改善箇所説明図

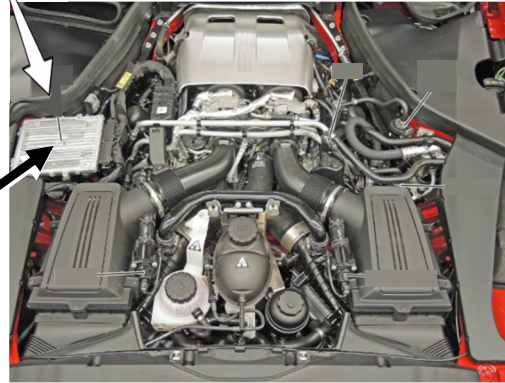
不具合発生箇所

エンジンコントロールユニット

注: は、正規プログラムに書き換える部位を示す。

エンジンコントロールユニットにおいて、生産指示が不適切なため誤った制御プログラムが搭載されている。そのため、触媒の経時劣化に対する冗長性が不足しており、排気ガス値が規制値を満たせないおそれがある。

全車両、エンジンコントロールユニットの制御プログラムを正規プログラムに書き換える。

識別：車台番号の付近に黄色の識別ペイントを塗布する
